東北電力審査資料	
資料番号	女東共-1(改0)
提出年月日	2022年11月10日

# 審査資料の品質確保について

2022年11月10日  
東北電力株式会社

## 2. 審査資料の誤り (3S<sub>2</sub>-1孔)

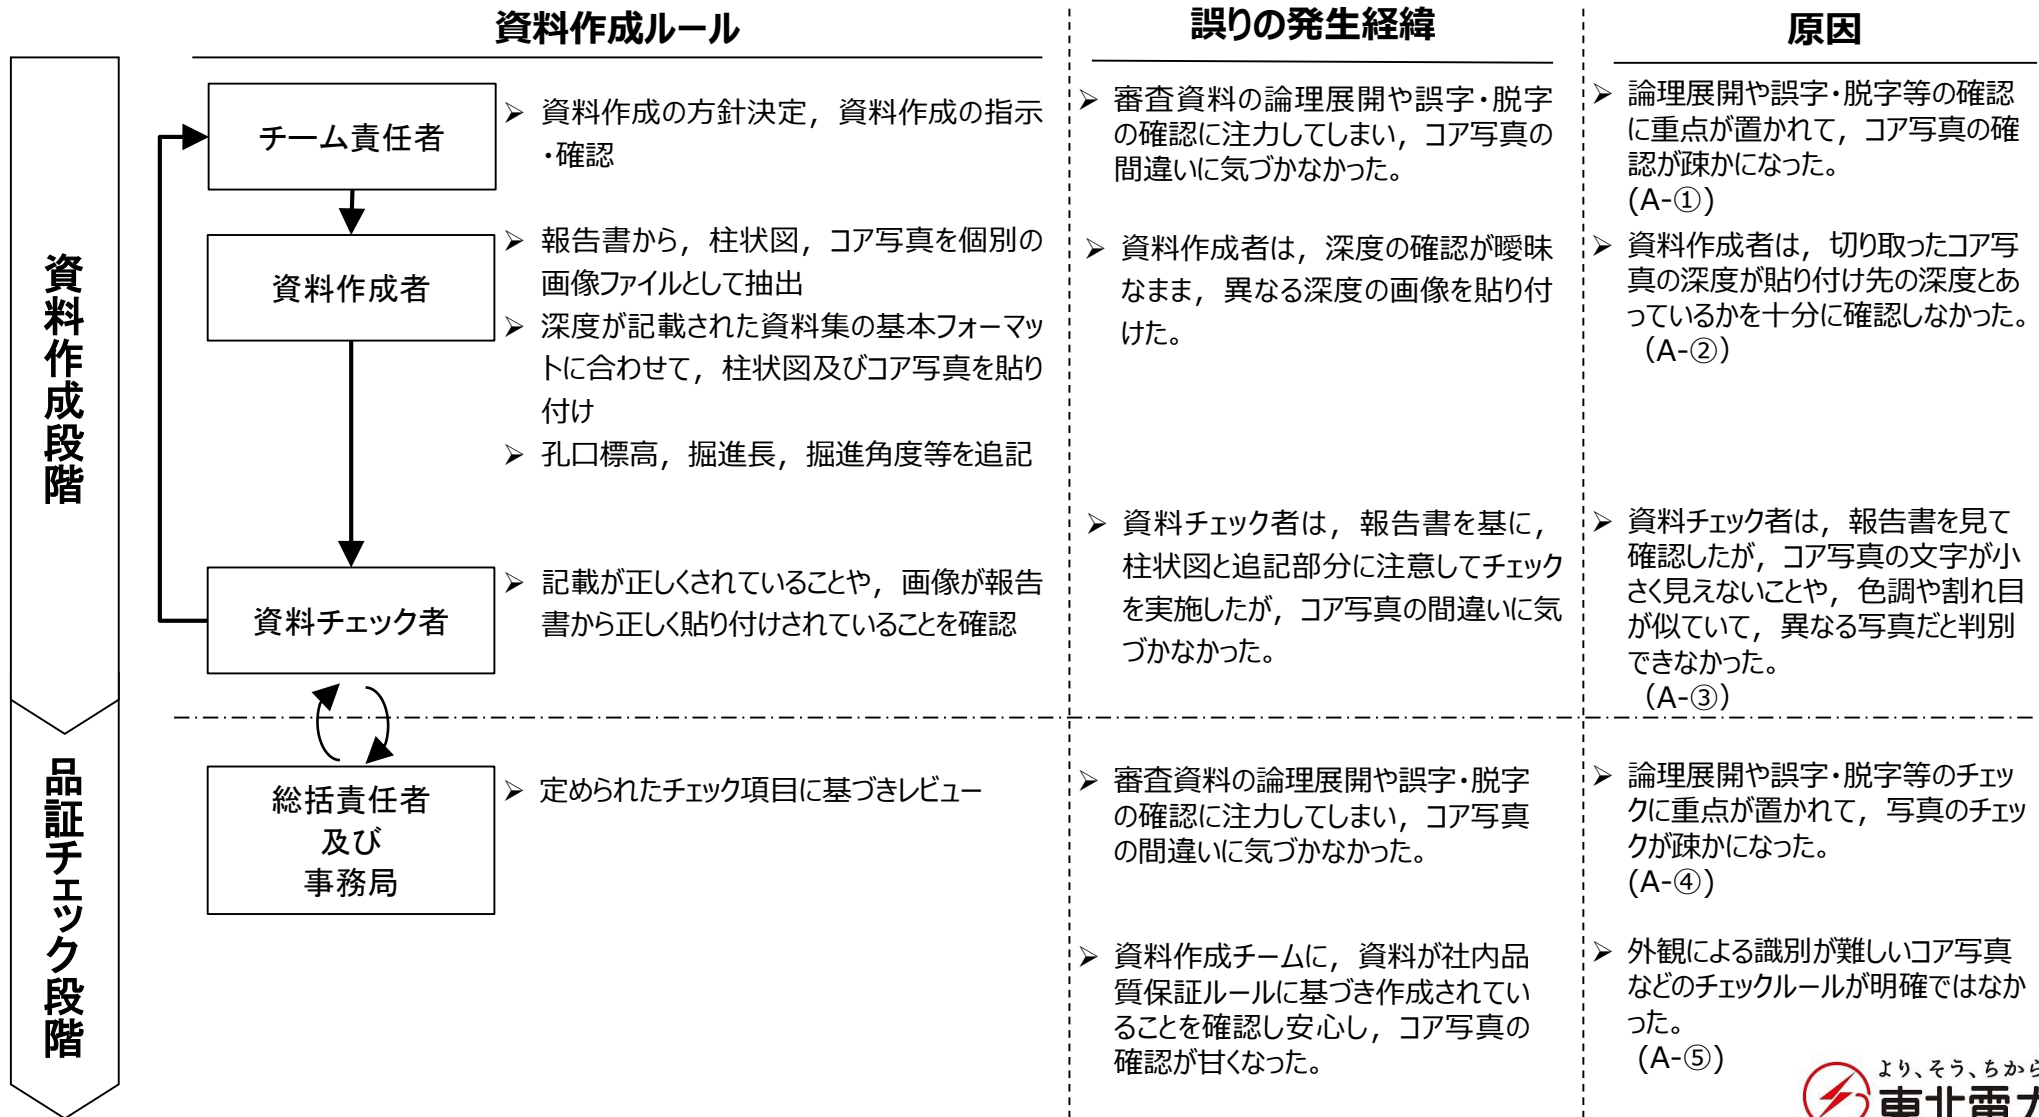
- 第1077回審査会合の資料集（ボーリング柱状図・コア写真）250ページ及び251ページに3S<sub>2</sub>-1孔の深度120m~150mのボーリング柱状図及び対応するコア写真をそれぞれ記載している。
- 3S<sub>2</sub>-1孔の深度120~150mに、深度90~120mのコア写真が貼られていた。
- ボーリング柱状図は正しく貼られており、コア写真の説明記事は正しく記載されていた。

# 1. (東通1号) 第454回審査会合 敷地の地形、地質・地質構造 (机上配布資料, p.ma-39)

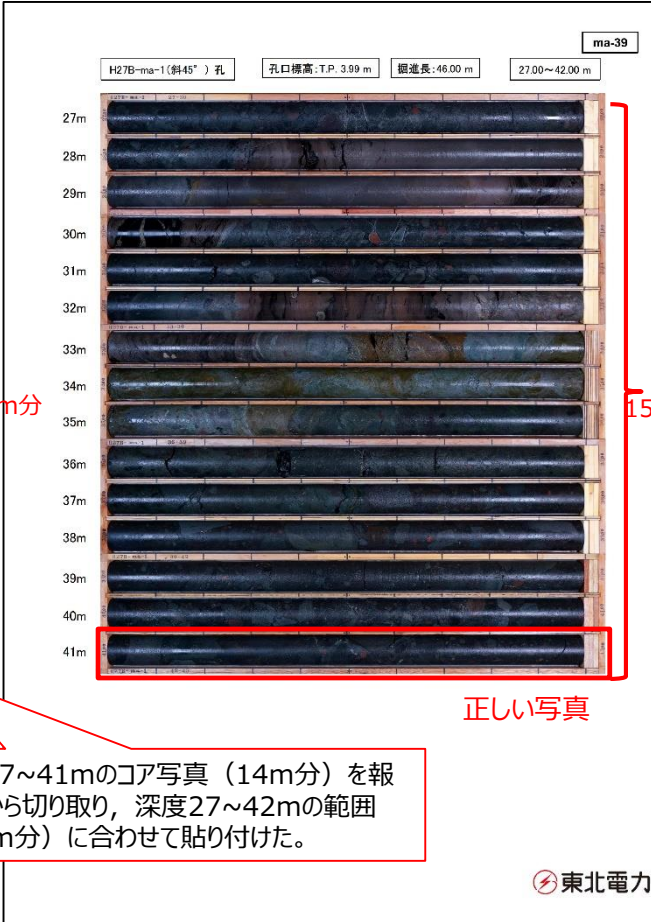
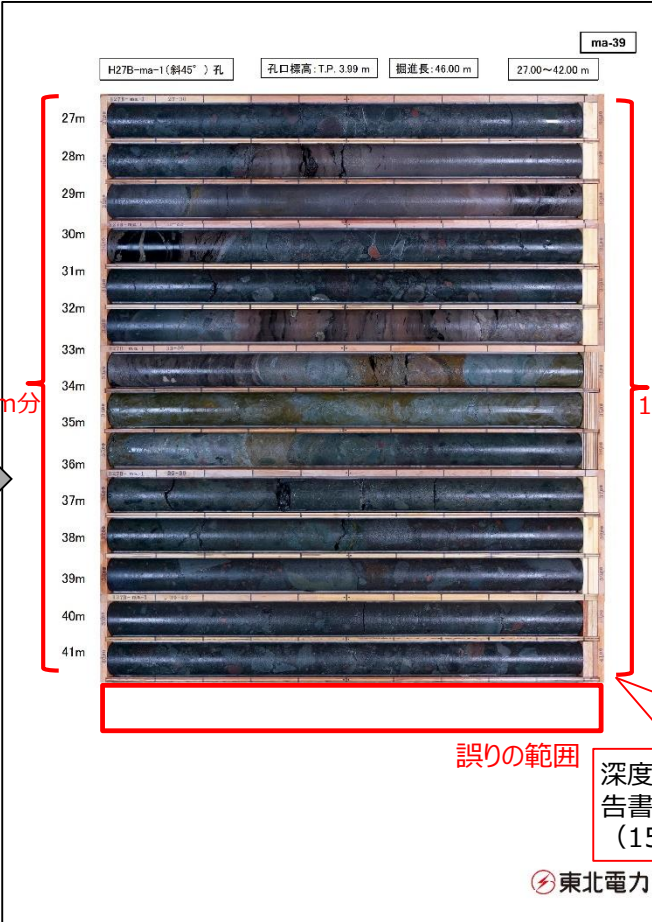
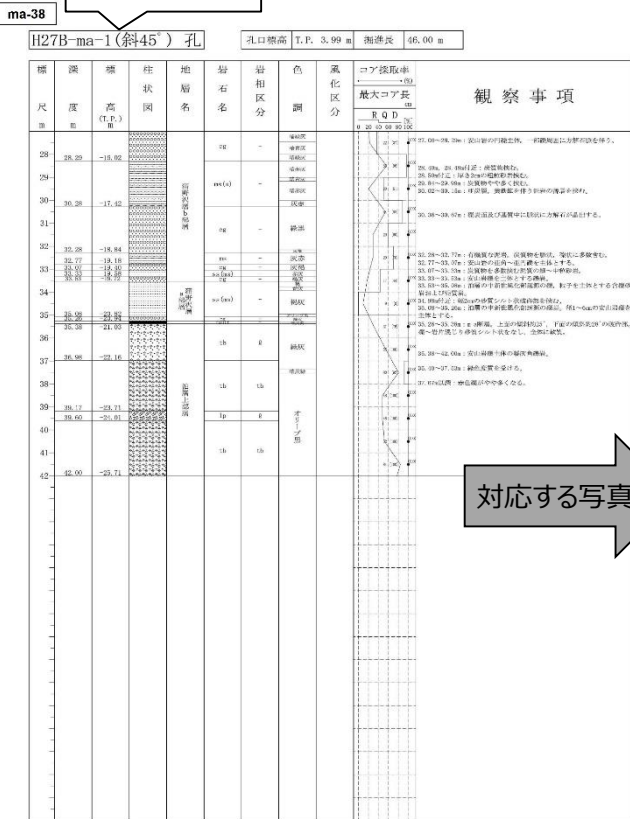
- H27B-ma-1孔の深度27~42mのコア写真に、深度27~41mのコア写真が貼られていた。
- ボーリング柱状図は正しく貼られており、コア写真の説明記事は正しく記載されていた。
- 当コア写真は他の資料へ転記していないこと、また、地質断面図等の2次データは柱状図の情報に基づき作成することから、貼り間違いによる他の資料への影響は無い。

深度27~41mのコア写真 (14m分) を報告書から切り取り、深度27~42mの範囲 (15m分) に合わせて貼り付けた。

## 2. (東通1号) 第865回審査会合 基準地震動策定のうち地下構造の評価 (机上配布資料1, p.36)

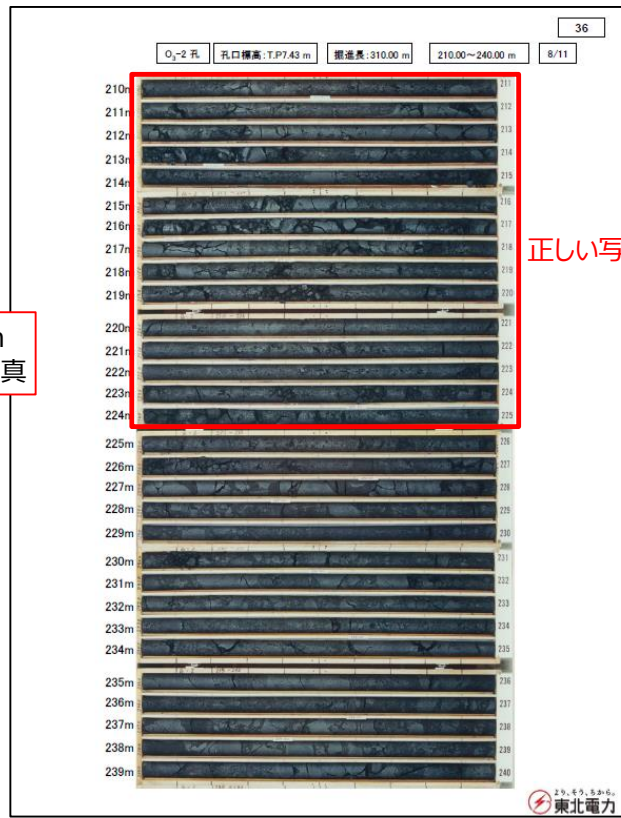
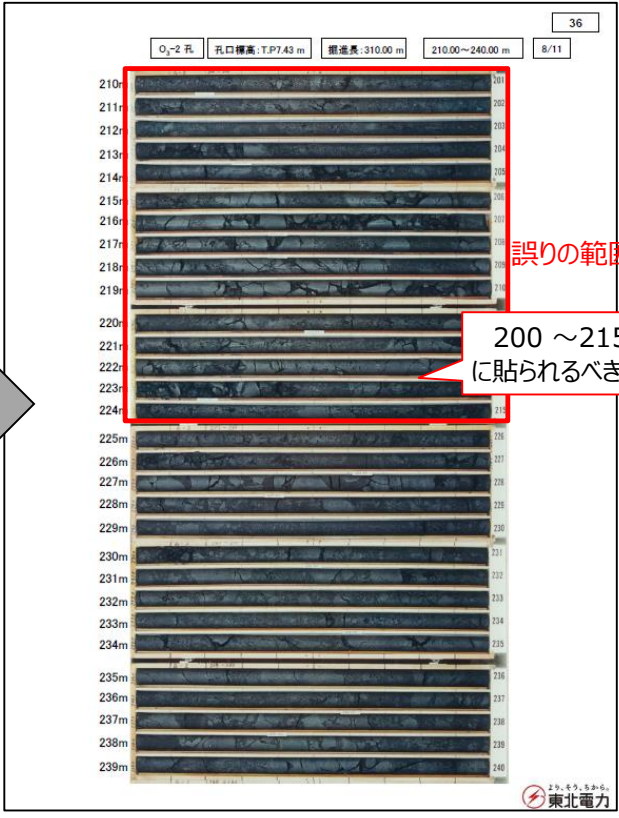
- O<sub>3</sub>-2孔の深度210~225mに、深度200~215mのコア写真が貼られていた。
- ボーリング柱状図は正しく貼られており、コア写真の説明記事は正しく記載されていた。
- 当コア写真は他の資料へ転記していないこと、また、地質断面図等の2次データは柱状図の情報に基づき作成することから、貼り間違いによる他の資料への影響は無い。

### 3. (東通1号) 第878回審査会合 敷地周辺～敷地の地形、地質・地質構造 (机上配布資料2, p.od-43)

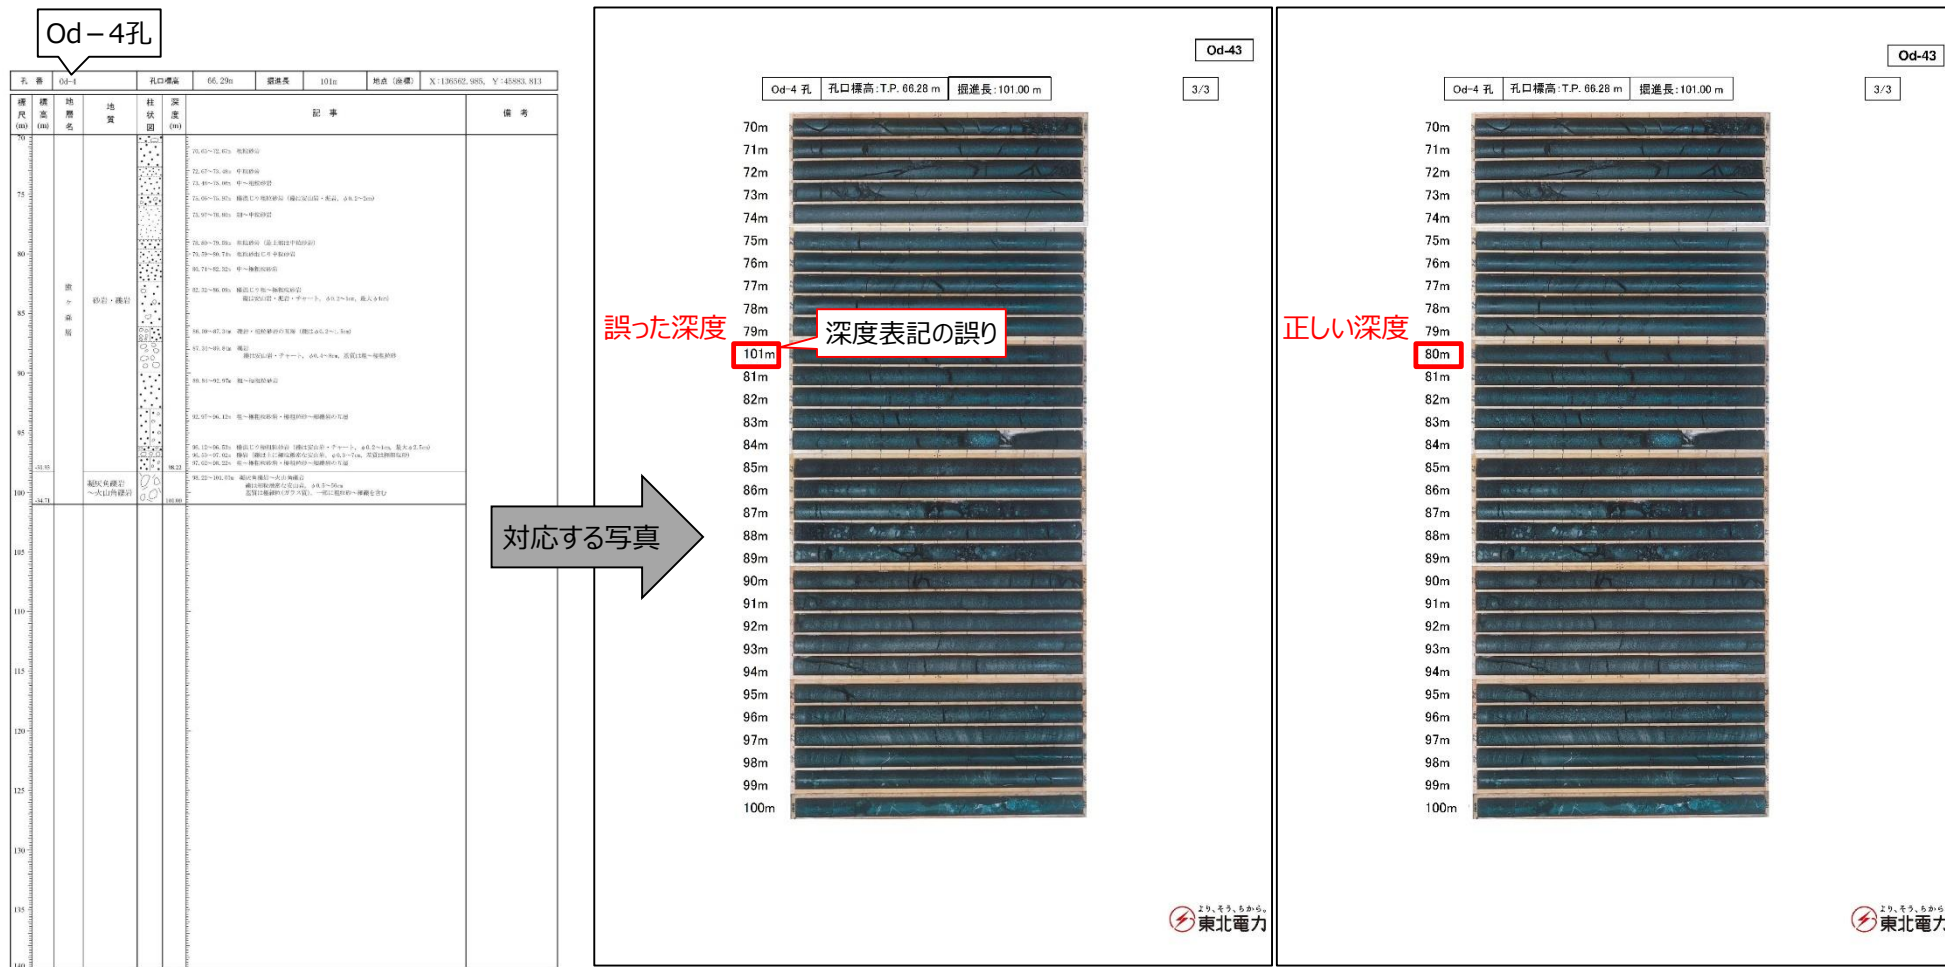
- Od-4孔の70～101mのコア写真のうち、深度80mの深度表記が誤っていた。
- ボーリング柱状図・コア写真は正しく貼られており、コア写真の説明記事は正しく記載されていた。
- 地質断面図等の2次データは柱状図の情報に基づき作成することから、深度表記の誤りによる他の資料への影響は無い。

### 4. (東通1号) 第902回審査会合 敷地周辺～敷地の地形、地質・地質構造 (補足説明資料 1, p.2-11)

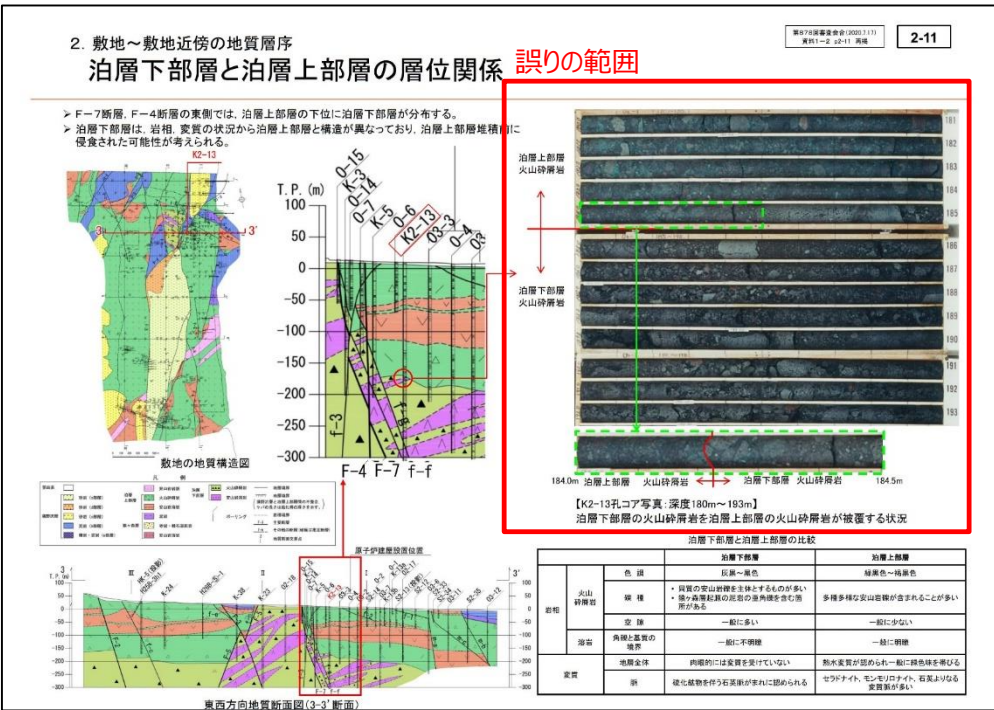
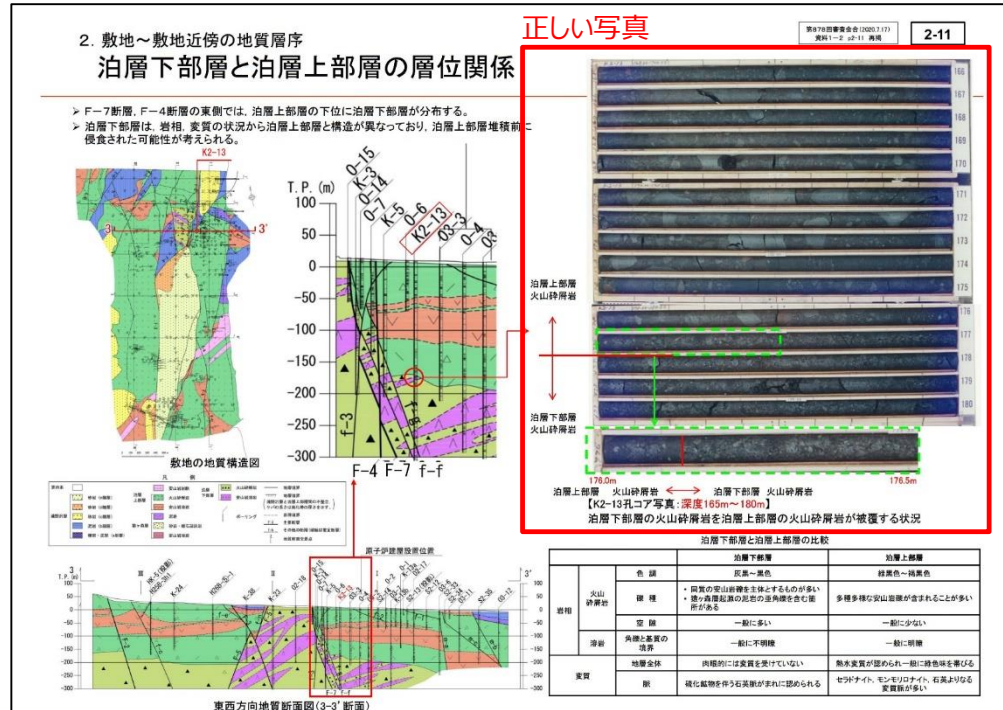
- ▶ 泊層下部層と泊層上部層の層位関係について、K2-13孔のコア写真を貼るべきところにO3-1孔のコア写真が貼られていた。
- ▶ 当該頁の地質構造図や地質断面図等の2次データは柱状図の情報に基づき作成することから、貼り間違いによる資料への影響は無い。

## 5. (東通1号) 第1068回審査会合 津波の評価 (補足説明資料, p.244)

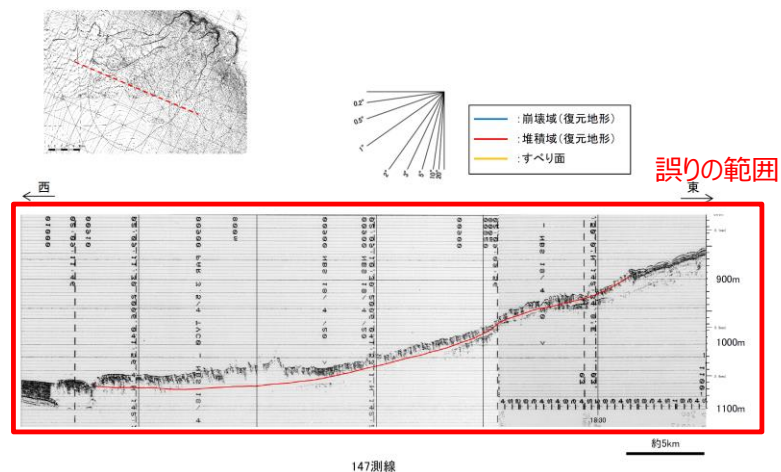
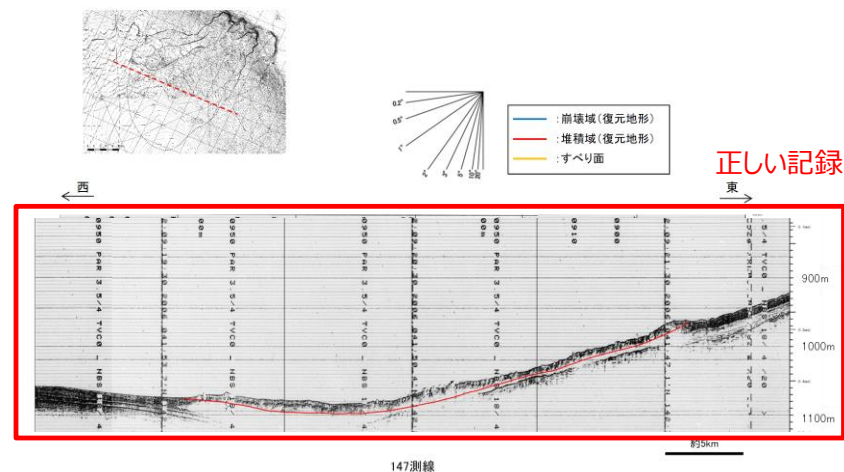
- 浦河沖の海底地すべりについて、147測線の音波探査記録を貼るべきところに146測線の記録が貼られていた。
- 当測線は他の資料へ転記していないこと、また、海底地すべり前の地形（復元地形）は、出典元の測線に基づき作成していることから、貼り間違いによる津波解析への影響はない。

## 6. (東通1号) 第1068回審査会合 津波の評価 (補足説明資料, p.246)

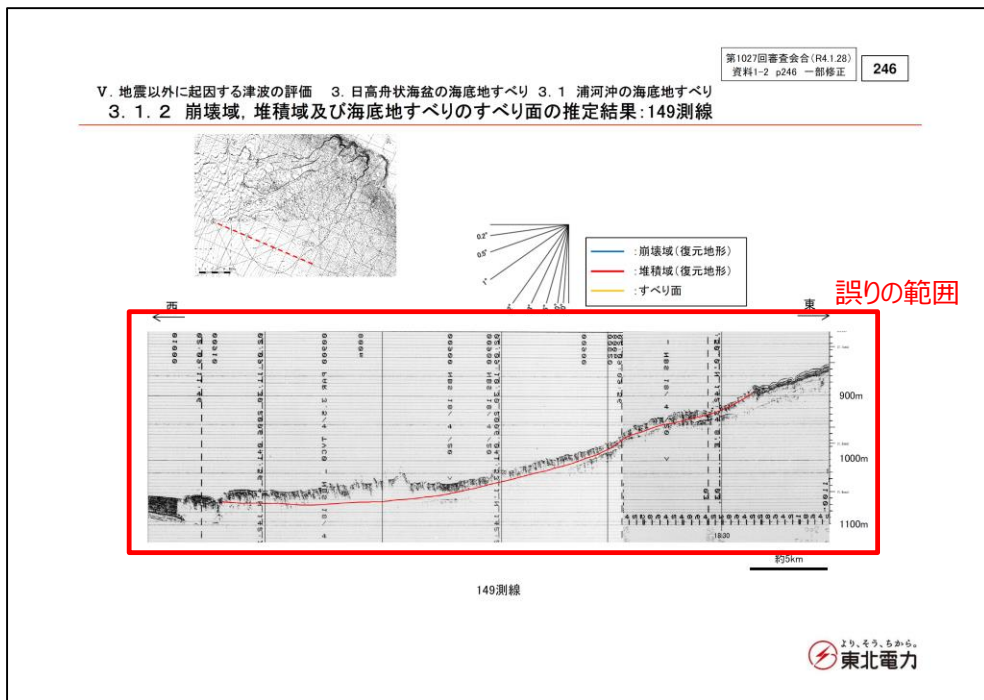
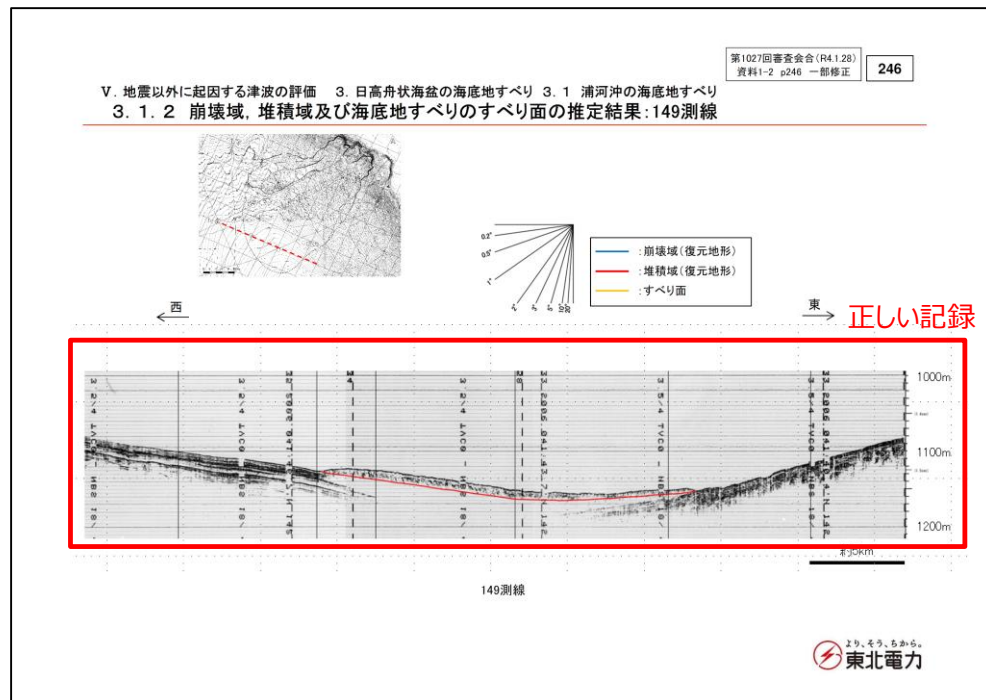
- 浦河沖の海底地すべりについて、149測線の音波探査記録を貼るべきところに146測線の記録が貼られていた。
- 当測線は他の資料へ転記していないこと、また、海底地すべり前の地形(復元地形)は、出典元の測線に基づき作成していることから、貼り間違いによる津波解析への影響はない。
